Dodatek č. 1

Smluvní strany tímto prohlašují, že dne 23.4.2019 uzavřeli smlouvu o dílo, jejímž předmětem je provedení stavebních prací na veřejné zakázce s názvem: „**II/101 – obchvat Jesenice – I. etapa**“ (dál jen „**Smlouva o dílo**“). Na základě dohody smluvních stran a ve vazbě na čl. XV. odst. 14.1 Smlouvy o dílo, uzavírají smluvní strany tento dodatek č. 1 ke Smlouvě o dílo (dále jen „**Dodatek č. 1**“).

II/101 – obchvat Jesenice – I. etapa

Změnový list

KATEGORIE S 11,5/80
VE SMĚROVÉM OBLOUKU S ODBOČ. PRUHEM

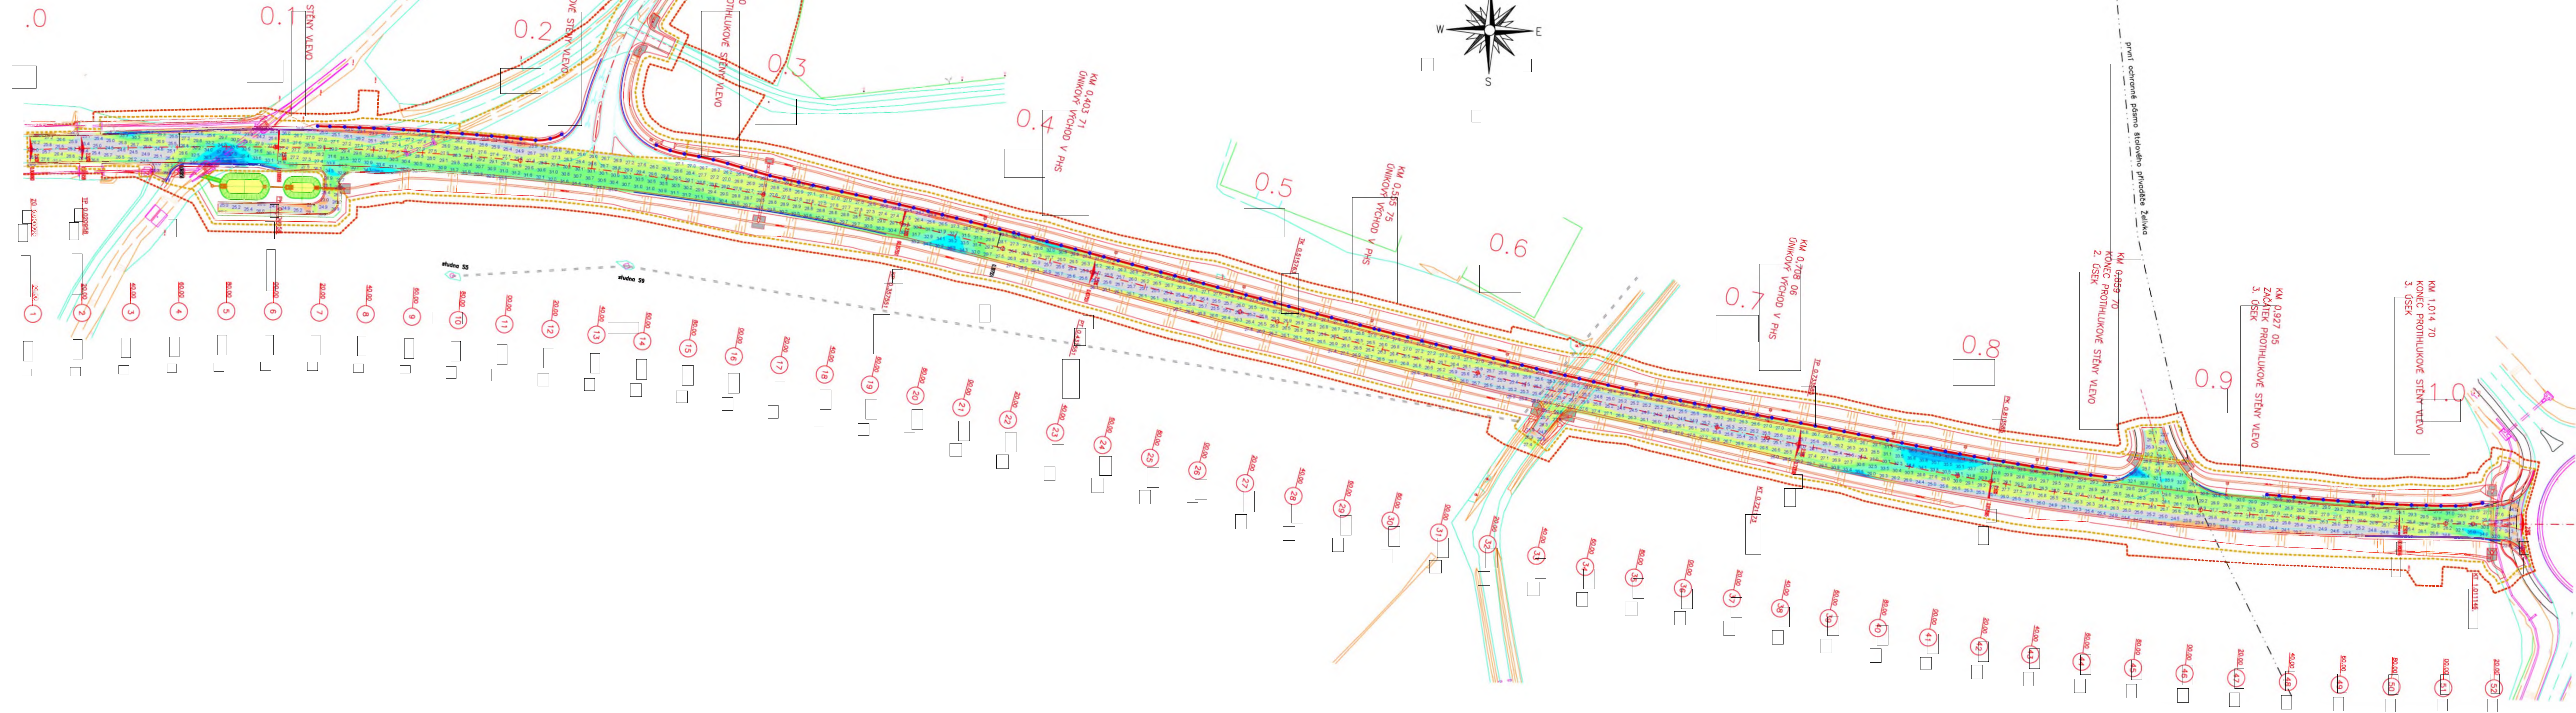
Dílčí změna 2: Skutečná větší mocnost vrstvy ŠD oproti výkazu výměr

Dle standardního uspořádání příčného řezu komunikace ve smyslu ČSN 73 6101 má zemní pláň sklon 3% a povrch vozovky 2,5% . Tudíž o 0,5 % větší. Na pláni byla projektem navržena konstrukční vrstva ze ŠD o mocnosti 250 mm (příloha č.15). Vzhledem ke skutečnosti, že stavba je realizována nejmodernější technologií pomocí 3D modelů byla zjištěna vrstva ŠD o větší mocnosti, než uváděných 250 mm ve VV (příloha č.18). Tloušťka vrstvy 250 mm se nachází pouze v jednom bodě a to vždy na nejvyšším bodě pláň (příloha č.17). Se sklonem zemní pláňe větším než má komunikace, tloušťka ŠD nabývá na mocnosti (příloha č.17). Vzhledem k zmíněné skutečnosti odpovídá průměrná tloušťka ŠD následující položce v ceníku OTSKP 2019 - Vozovkové vrstvy ze štěrkodrti tl. do 300 mm.

Dle projektové dokumentace ve stupni PDPS, má zemní plán o 0,5% větší sklon než povrch komunikace a tedy i vrstvy ŠD(příloha č.3). Tloušťka vrstvy 250mm se nachází pouze v jednom bodě a to vždy na nejvyšším bodě pláň. Se sklonem zemní pláňe větším než má komunikace, tloušťka ŠD nabývá na mocnosti. Vzhledem k výše zmíněné skutečnosti odpovídá průměrná tloušťka ŠD následující položce v ceníku OTSKP 2019 - VOZOVKOVÉ VRSTVY ZE ŠTĚRKODRTI TL. DO 300MM .

Dílčí změna 2 je vyjádřena smluvní položkou č. 47 SO 101 a novou položkou(dle OTSKP 2019) č. 93. Navyšuje smluvní cenu stavby o 421 574,25 CZK.

ZBV č.3: Tloušťka vrstvy 250mm se nachází pouze v jednom bodě a to vždy na nejvyšším bodě pláňe(příloha č.8 a 11). Se sklonem zemní pláňe větším než má komunikace, tloušťka ŠD nabývá na mocnosti(příloha č.8 a 11). Skutečně položené vrstvě ŠD odpovídá položka v ceníku OTSKP 2019 - VOZOVKOVÉ VRSTVY ZE ŠTĚRKODRTI TL. DO 300MM .						
11			<u>Nové položky ZBV 3</u>	5 162 192,64					
			C e l k e m SO 101 včetně ZBV 2 a 3	40 536 699,25

VZOROVÝ PŘÍČNÝ ŘEZ
II/101 - OBCHVAT JESENICE - I. ETAPA
KŘIŽOVATKOVÁ VĚTEV
ŘEZ VE SMĚROVÉM OBLOUKU S ROZŠÍŘENÍM
PODSYPNÁ VRSTVA ŠTĚRKODRŤ

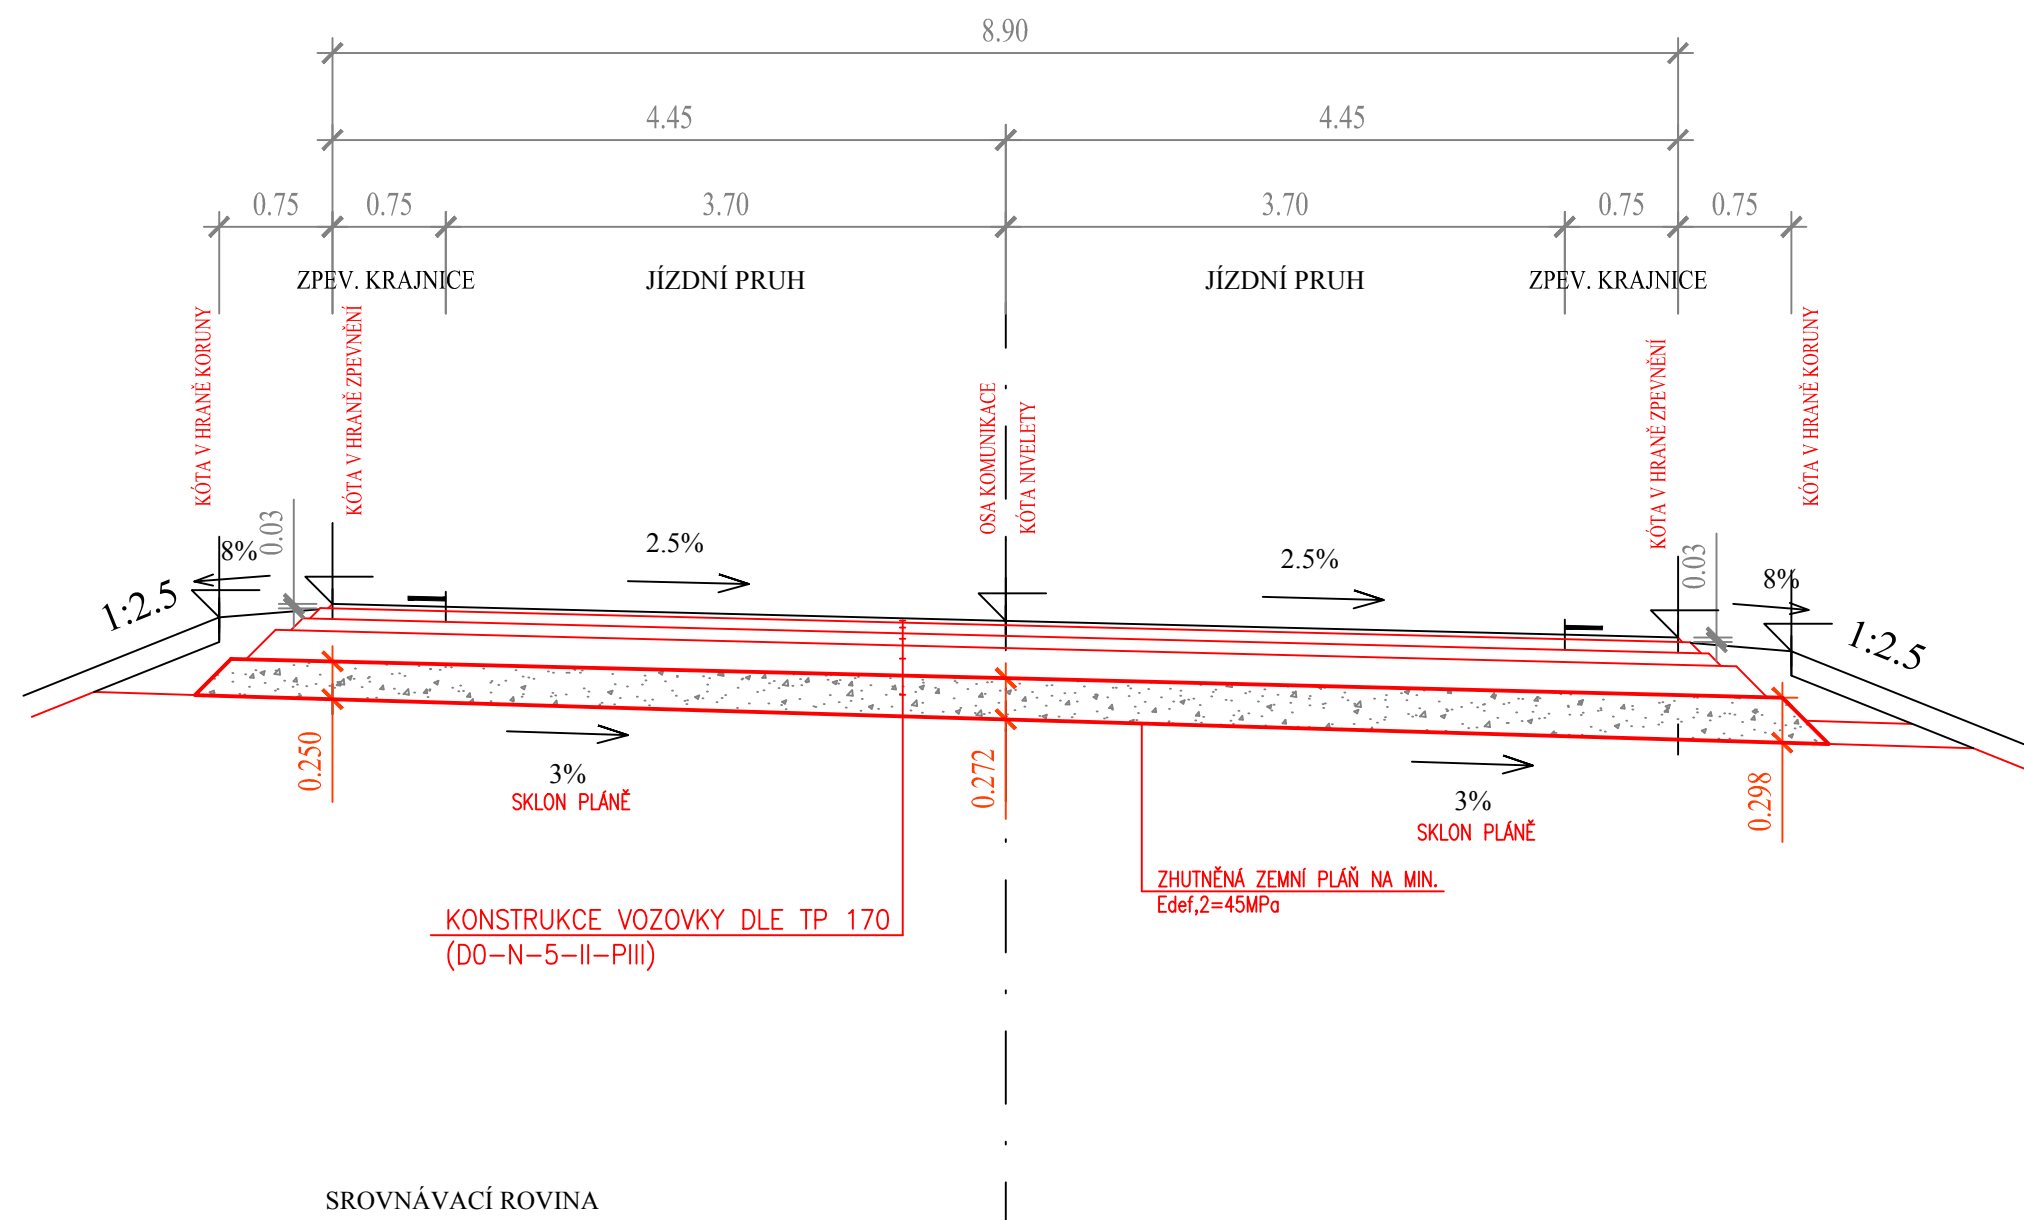
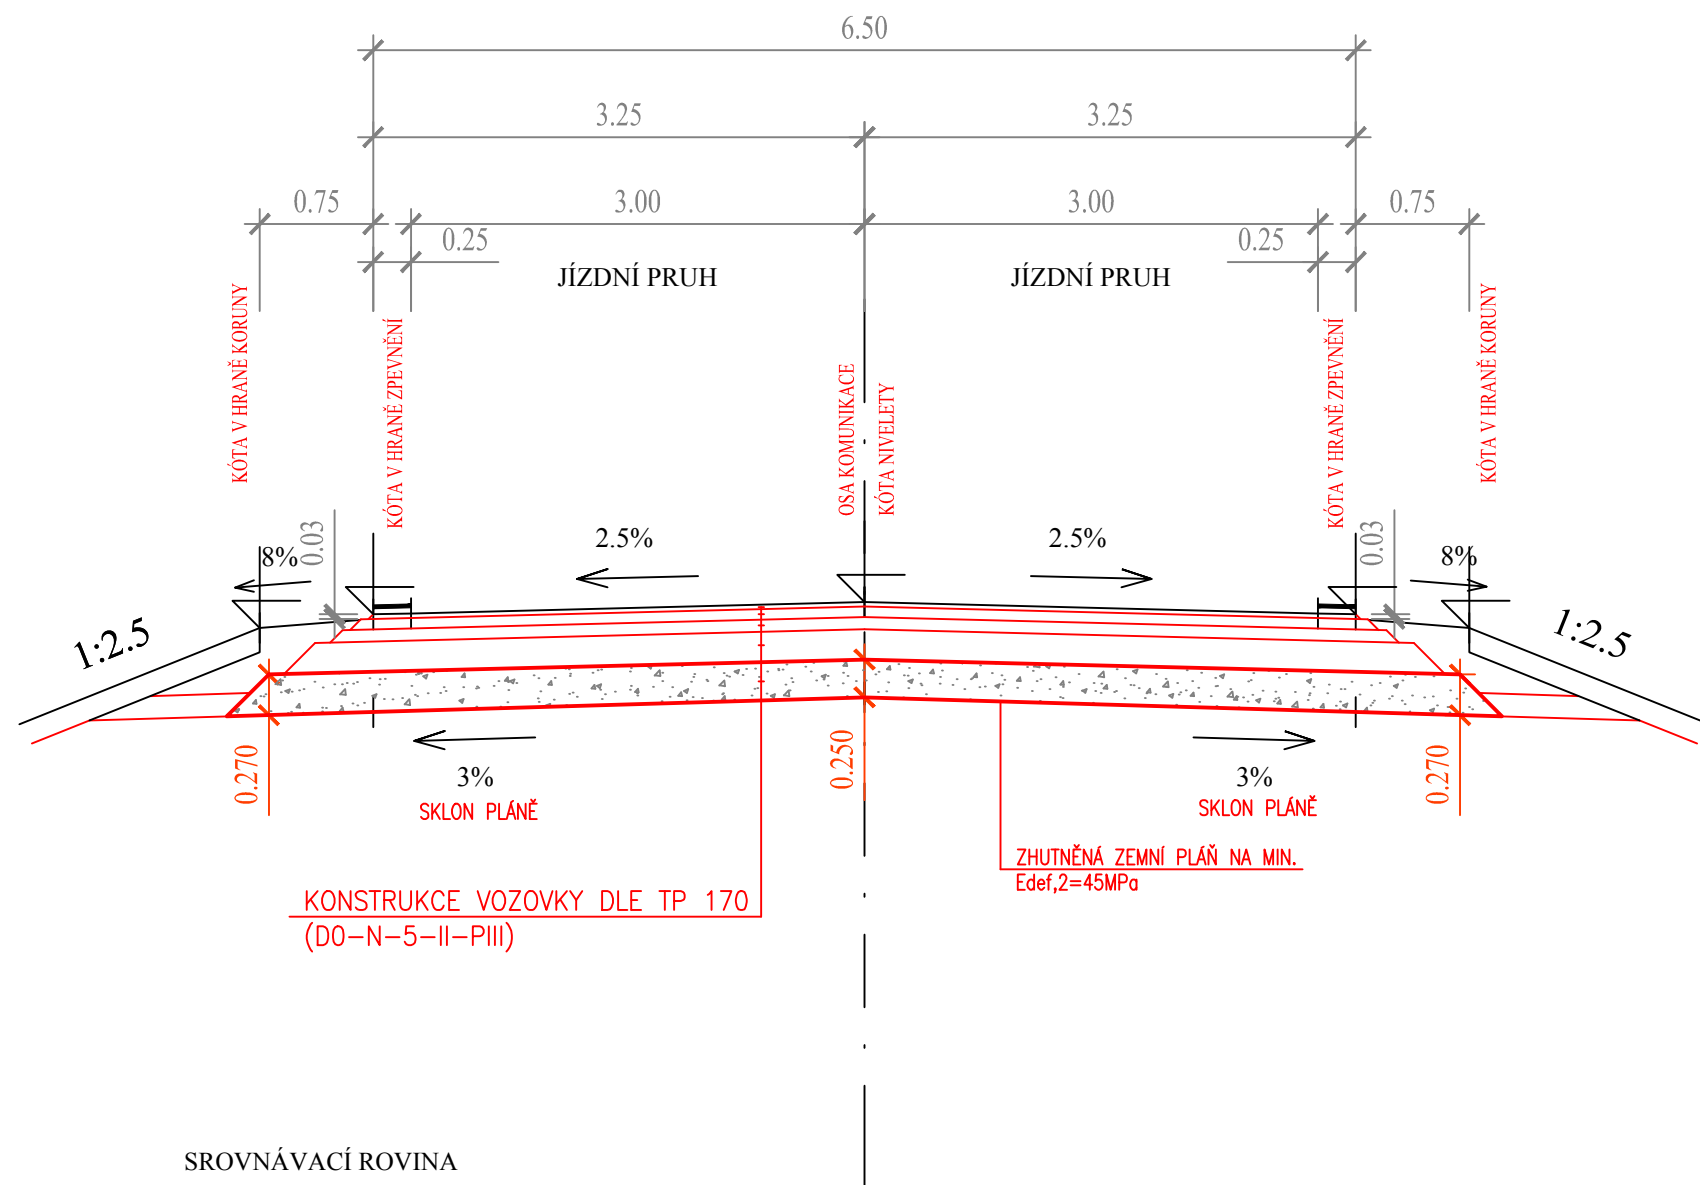
Podsypná vrstva štěrkokodrt'				
	Usek kříž. větve		tl. ŠD od do	Ø tl. ŠD
	střech. sklon 2,5%	šířka vozovky 2x 3,25 m	tl. ŠD 25 - 27 cm	Ø tl. ŠD 26,0 cm
	dostřed. sklon 2,5%	šířka vozovky 2x 4,45 m	tl. ŠD 25 - 29,8 cm	Ø tl. ŠD 27,4 cm
	změna příč. sklonu	šířka vozovky 2x 7,00 m	tl.ŠD 25 - 27,5 cm	Ø tl. ŠD 26,25 cm
	0,006 875 - 0,050 000		25,0 - 27,4	Ø tl. ŠD 26,20 cm
	0,050 000 - 0,095 000		27,4	Ø tl. ŠD 27,40 cm
	0,095 000 - 0,133 173		27,4 - 26,0	Ø tl. ŠD 26,70 cm

Výpočet objemu

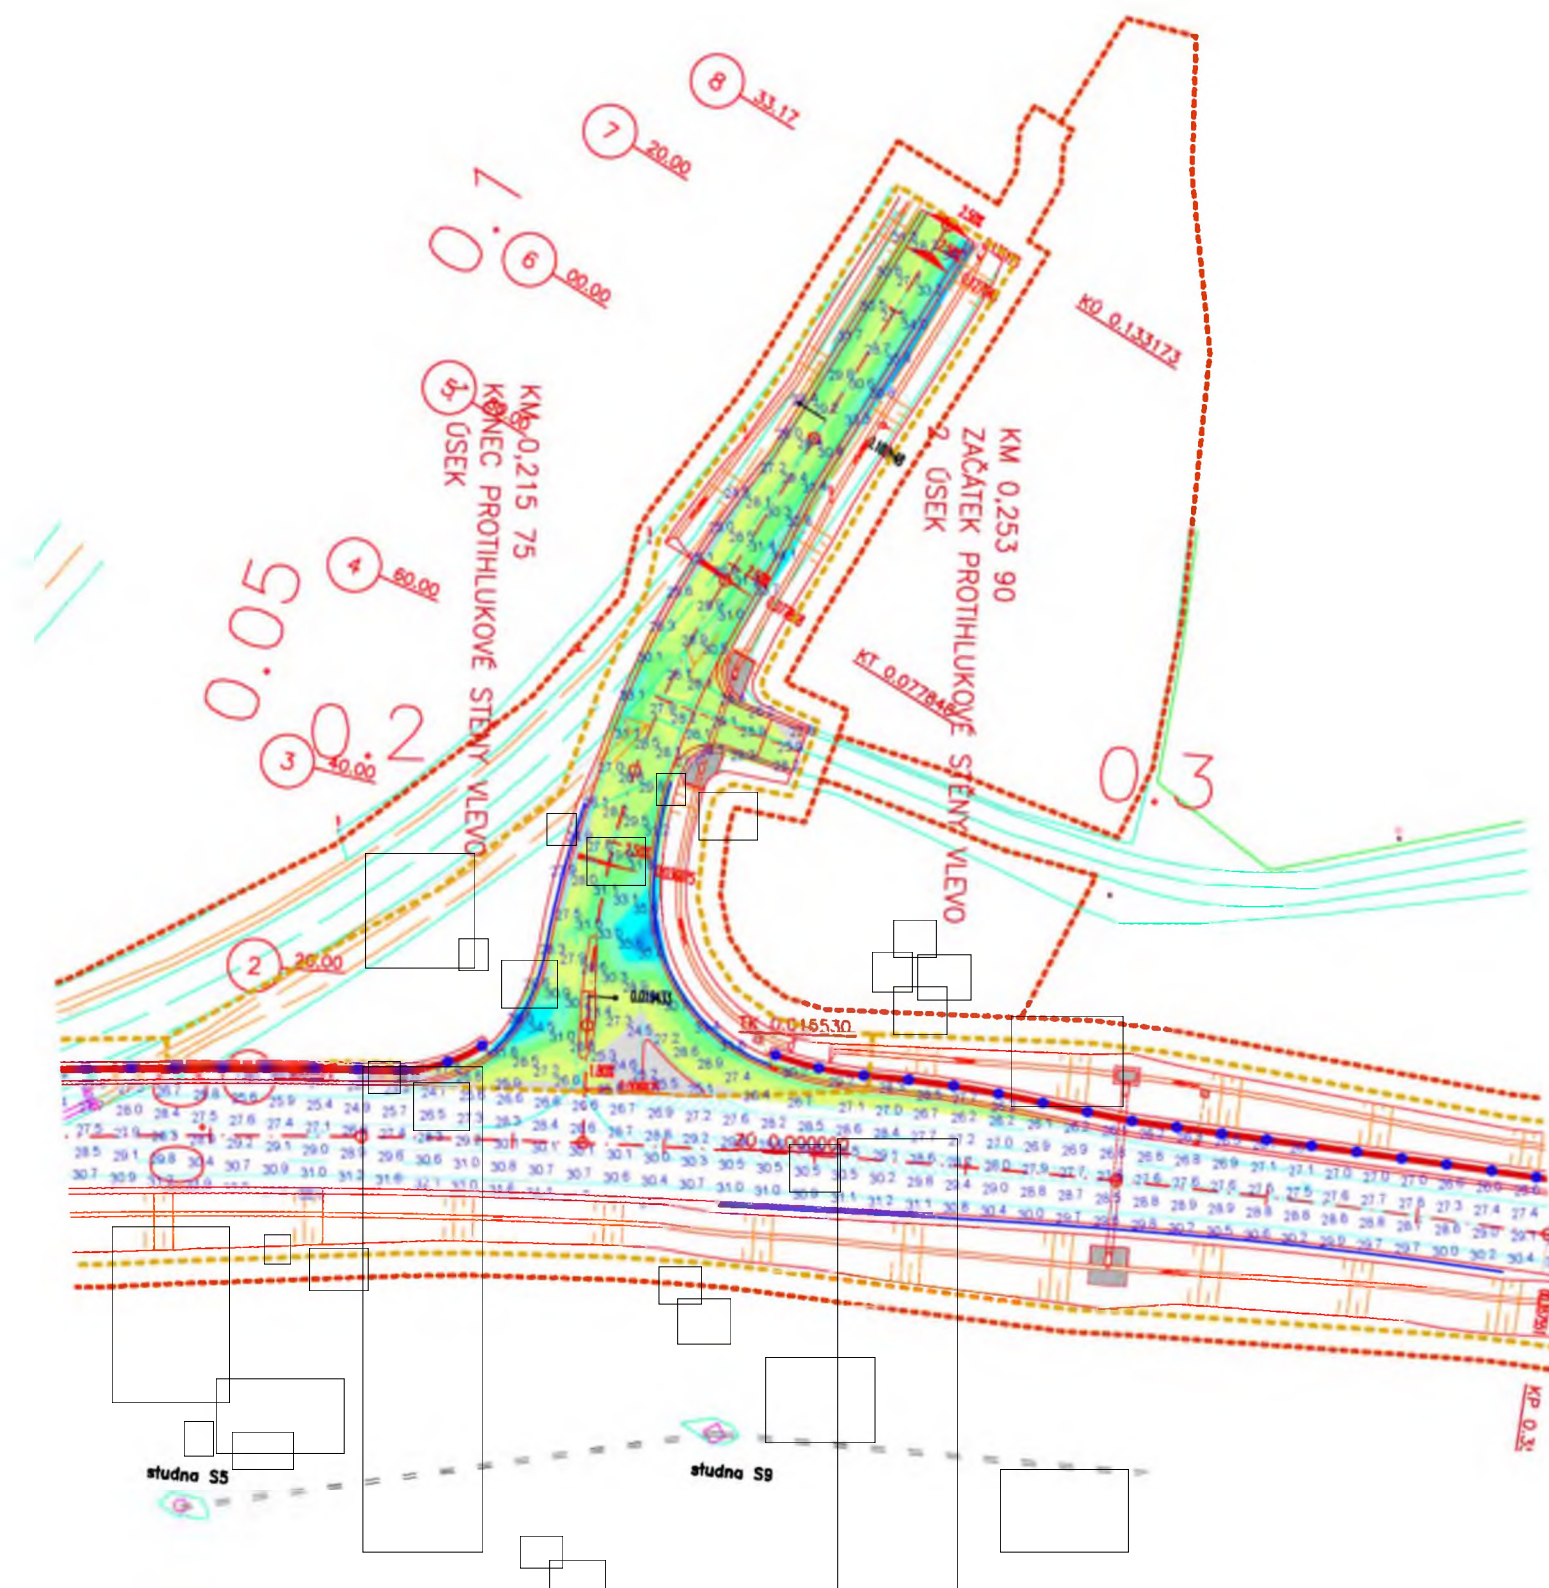
Dnešního dne vypracovala EUROVIA CS a.s.
zaměření a výpočet objem skutečně položené vrstvy
SD na SO 101 a SO 110. Ze zaměření a výpočtu
plyne, že průměrná skutečně položená vrstva SD
je 278 mm na SO 101 a 292 mm na SO 110.

Název	Faktor výkopu	Faktor násypu	2D plocha	Výkop	Násyp	Celková kubatura
SO 110 Vrstva ŠD skut.	1.00	1.00	1889.54m2	0.00 m3	552.35 m3	552.35 m3<Násyp>
Průměrná mocnost vrstvy =				552/1890	= 0.292 m
